**Piano di Classificazione Acustica**

**Controdeduzioni**

## **PIANO DI CLASSIFICAZIONE ACUSTICA CONTRODEDUZIONI ALLE OSSERVAZIONI**

### **Allegato A.1 - Relazione illustrativa delle controdeduzioni alle osservazioni**

Individuazione dell'area oggetto di osservazione - proposta di modifica

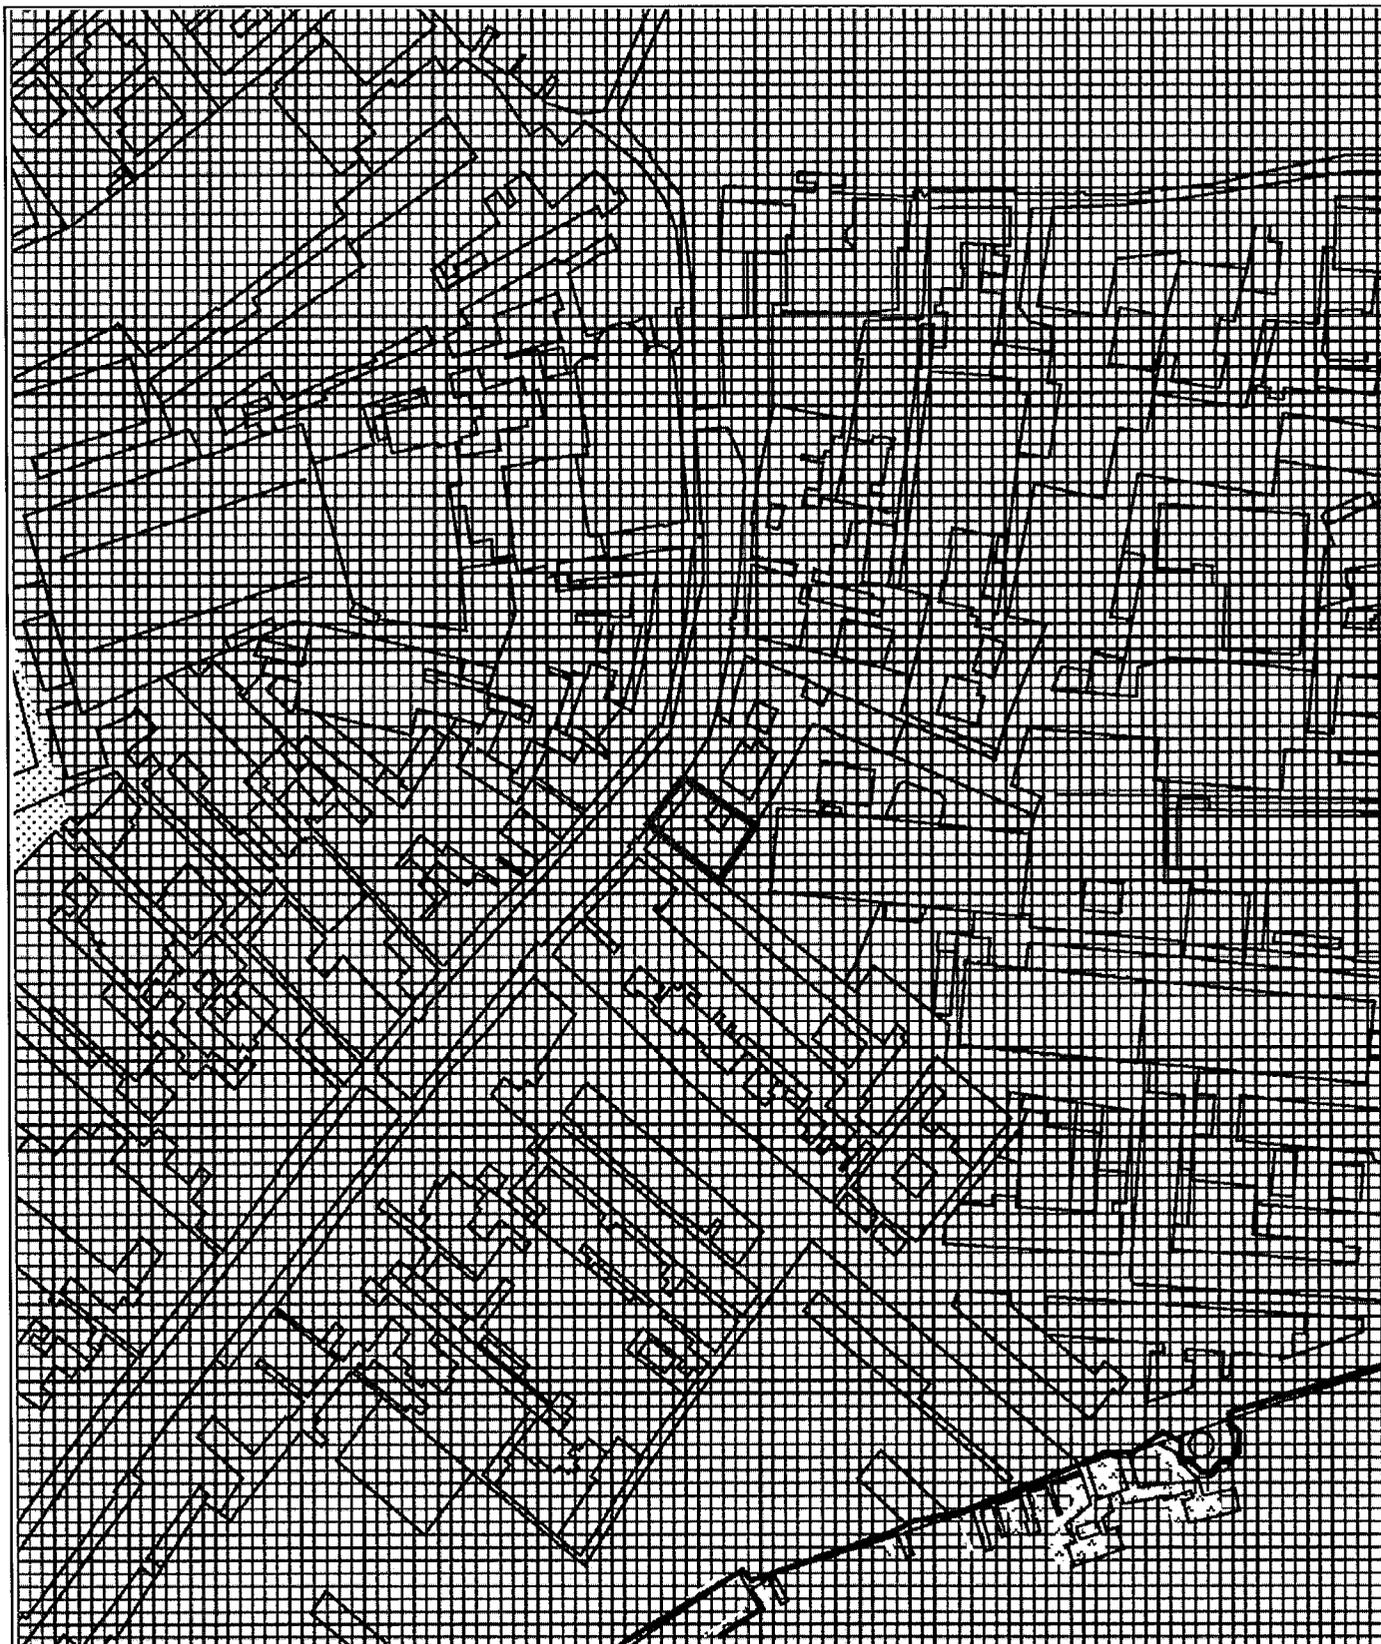
OSSERVAZIONE - PROPOSTA DI MODIFICA N. 2 / 12

**PARERE** Non favorevole all'accoglimentoProposta di modifica localizzabile?  sì  no (se Sì, vedi estratto mappa alla pagina seguente)

Individuazione dell'area oggetto di osservazione - proposta di modifica

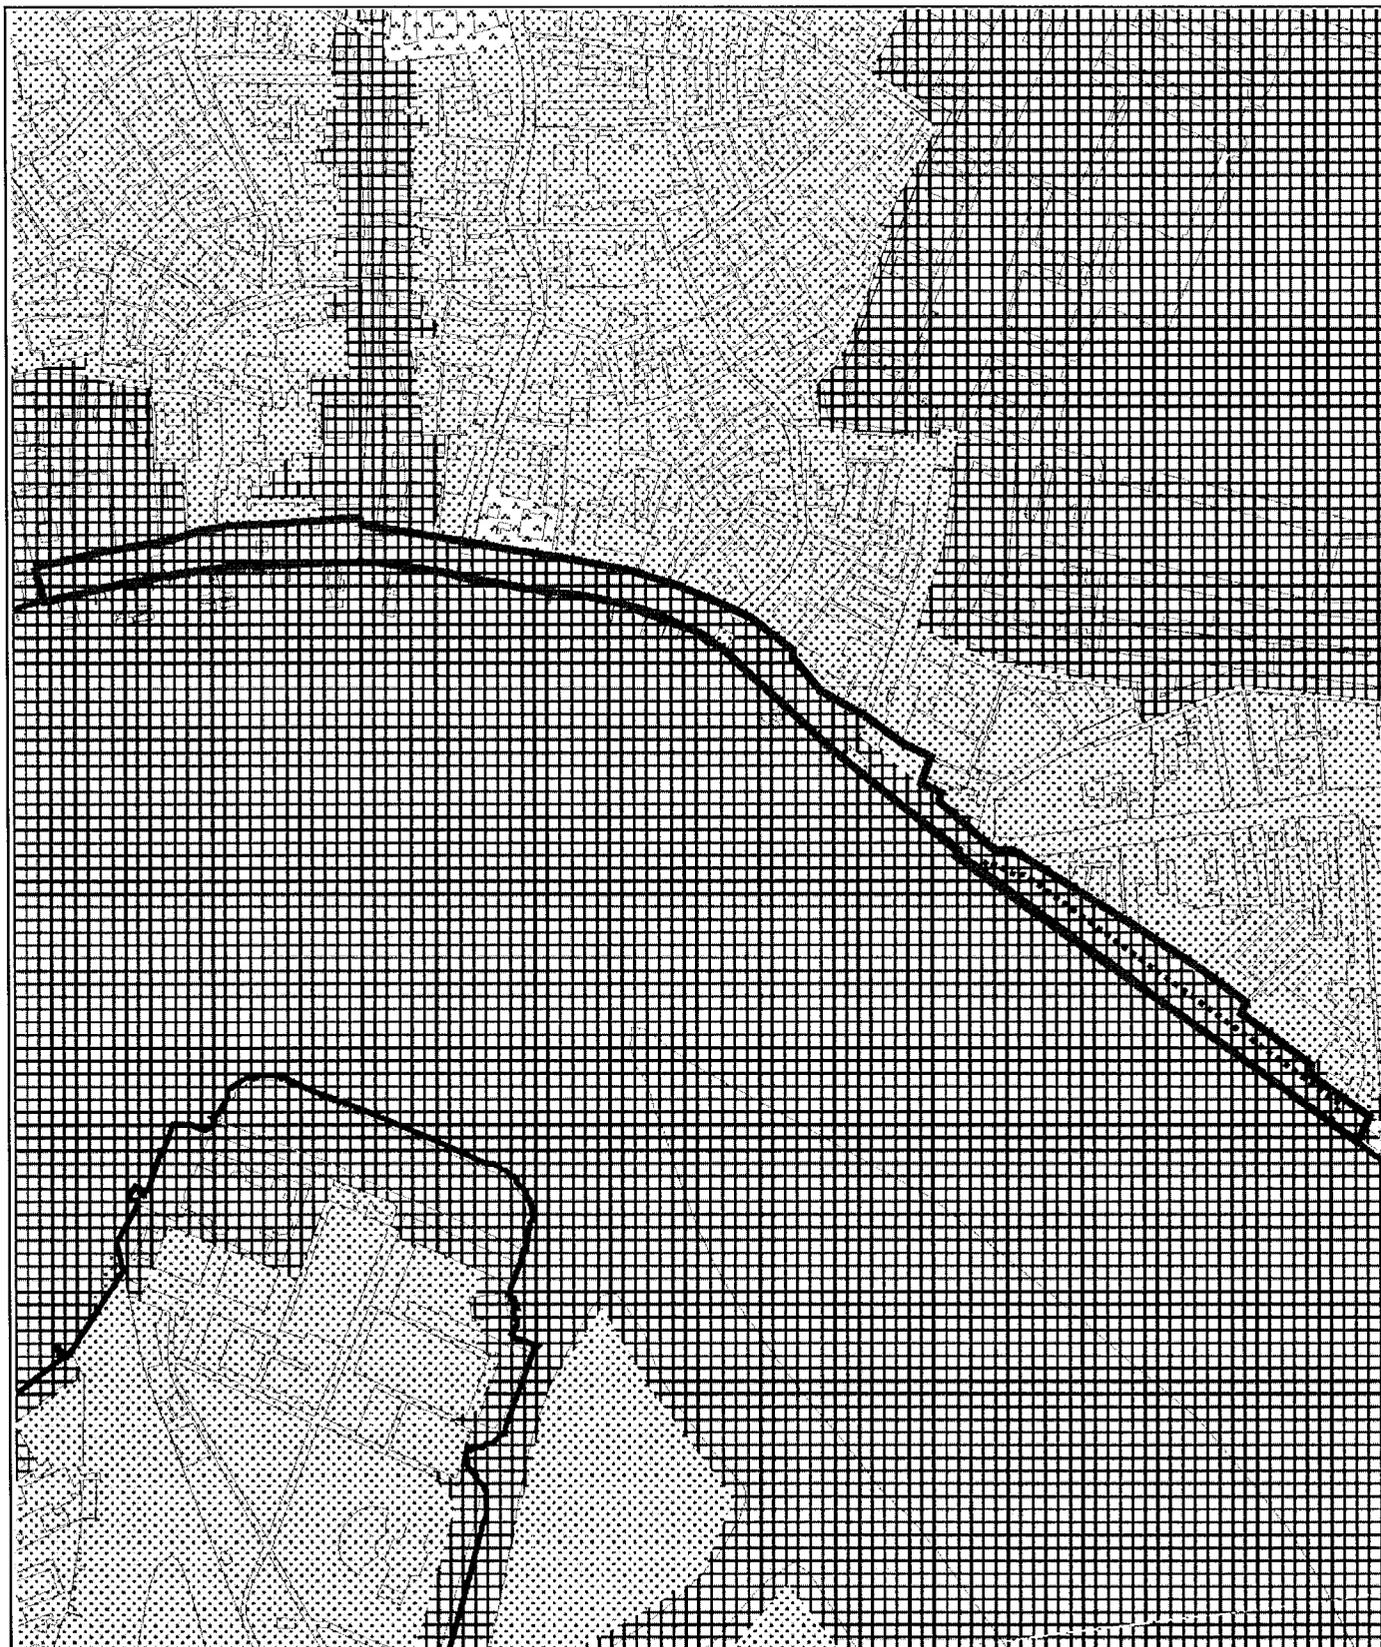
OSSERVAZIONE - PROPOSTA DI MODIFICA N. 4 . 1

A tutela delle caratteristiche peculiari delle rive in questione e degli spazi contigui se ne propone la classificazione in classe III.

**PARERE****Favorevole all'accoglimento (emendam. C.C.)**Proposta di modifica localizzabile?  sì  no (se Sì, vedi estratto mappa alla pagina seguente)

Individuazione dell'area oggetto di osservazione - proposta di modifica 5 . 2 a

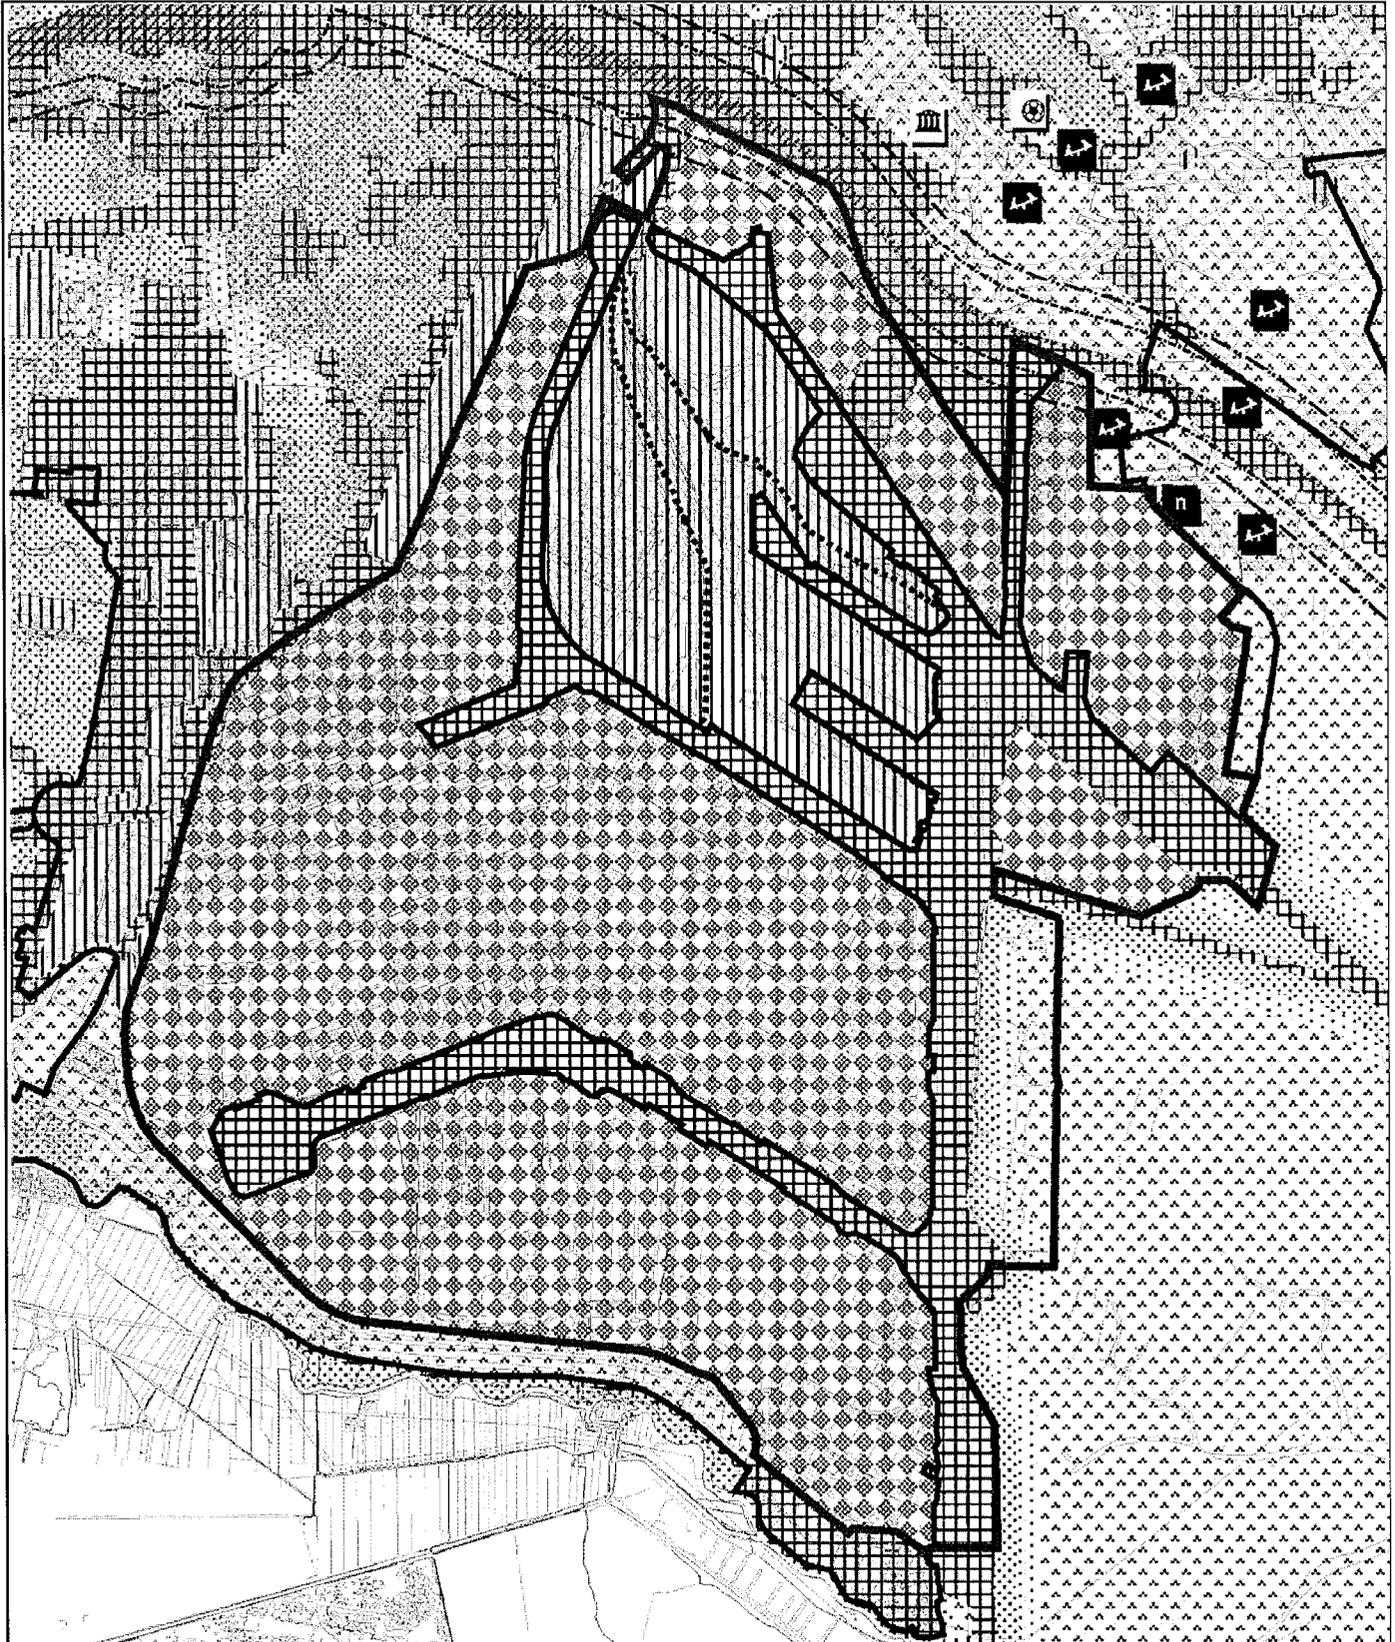
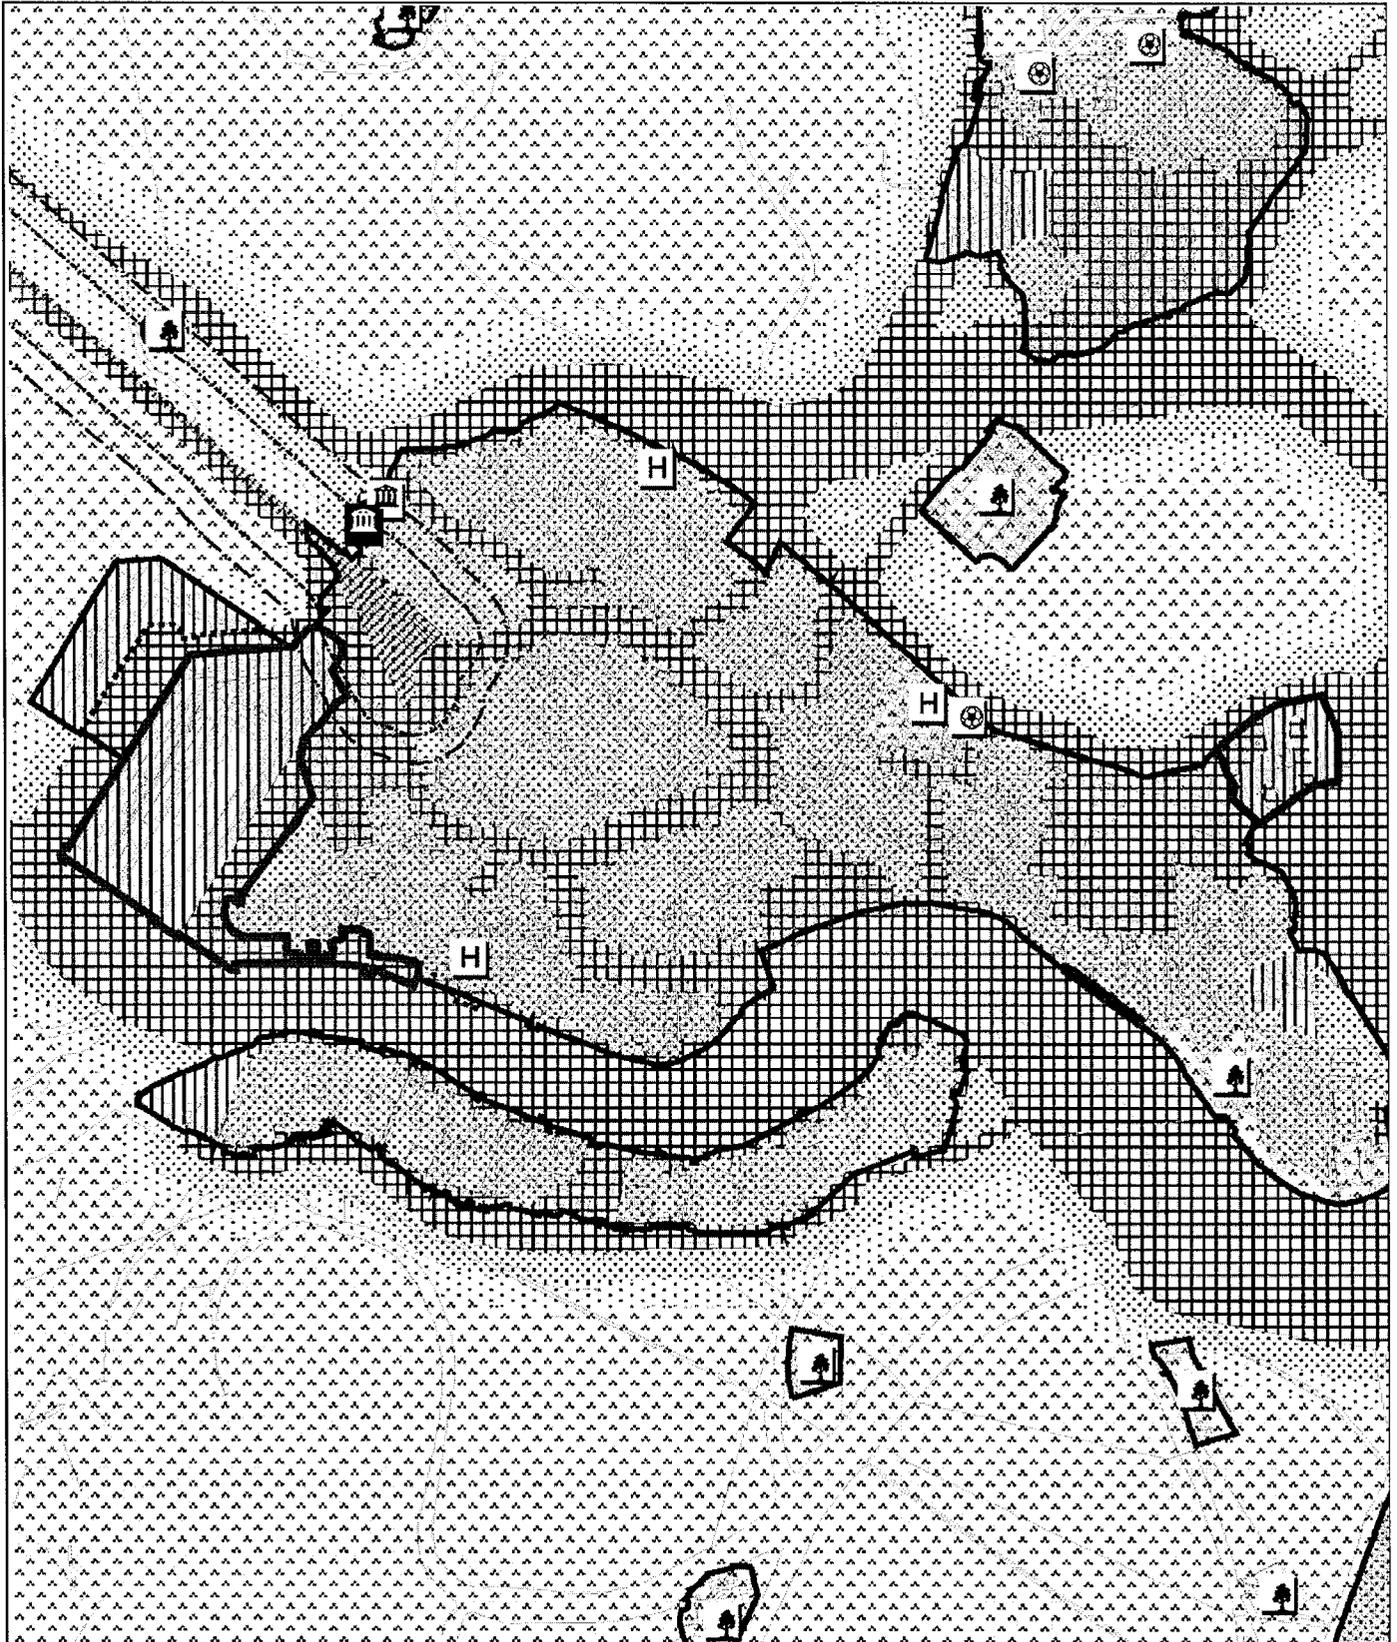
OSSERVAZIONE - PROPOSTA DI MODIFICA N. 5 . 2

A tuttoggi non esiste alcuna indicazione circa i contenuti e i tempi di approvazione del decreto attuativo sulle infrastrutture portuali. Si ritiene opportuno demandare al predetto decreto la valutazione degli affacci sui canali e sulle infrastrutture portuali (cfr. anche controdeduzioni alla proposta di modifica 3.1) e la fissazione dei valori limite di immissione ed emissione per le infrastrutture marittime all'interno delle relative fasce di pertinenza, nonché la relativa estensione.

**PARERE****Favorevole al parziale accoglimento**Proposta di modifica localizzabile?  *si*  *no* (se *SI*, vedi estratto mappa alla pagina seguente)
